## Keuringsverslag van een elektrische laagspanning- en zeer lage spanningsinstallatie

### NIET CONFORM

Straatnaam Batsheersstraat  
Huisnummer 28  
Busnummer  
Postcode 3870  
Gemeente HEERS  
Land België

Controlebezoek van een oude huishoudelijke elektrische installatie van een wooneenheid bij verkoop op vraag van de verkoper volgens (KB 08/09/2019) - AREI Boek 1- 8.4.2. en 8.2.1. en 4.2.4.3.

Afbeelding schakel- en verdeelbord:

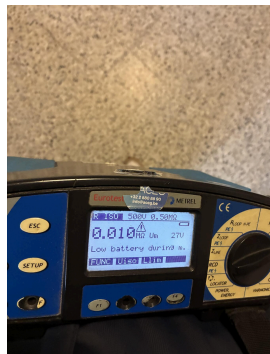
15.03 Het verdeelbord is niet makkelijk toegankelijk. (Boek 1 Onderafdeling 5.3.5.1.C.)

15.04 Verdeelbord is niet van klasse I of II. (Boek 1 Onderafdeling 5.3.5.1.A.)

15.06 De deur en/of afschermplaat van het schakelbord dient (terug)geplaatst te worden. Aanraking van onder spanning staande delen mogelijk. (Boek 1 Afdeling 5.1.4. en 5.3.5.1.A. en 4.2.2.3.)

15.10 De genaakbare, naakte onder spanning staande delen zijn onvoldoende afgeschermd. (Boek 1 Afdeling 5.1.4. en 4.2.2.3.)

15.11 Niet gebruikte invoeringen van het verdeelbord zijn niet correct of onvoldoende afgedicht. (Boek 1 Afdeling 5.1.4. en 4.2.2.3.)

15.12 De doorsneden van de interne verbindingen en/of van de verdeelrails in het bord zijn onvoldoende. (Boek 1 Onderafdeling 4.4.1.1. en 4.4.1.5.)

I: verdeelborden dienen te worden vervangen.

N: niet uitgesloten dat er zich meerdere inbreuken voordoen bij het openen van de verdeelborden met steekzekeringen.
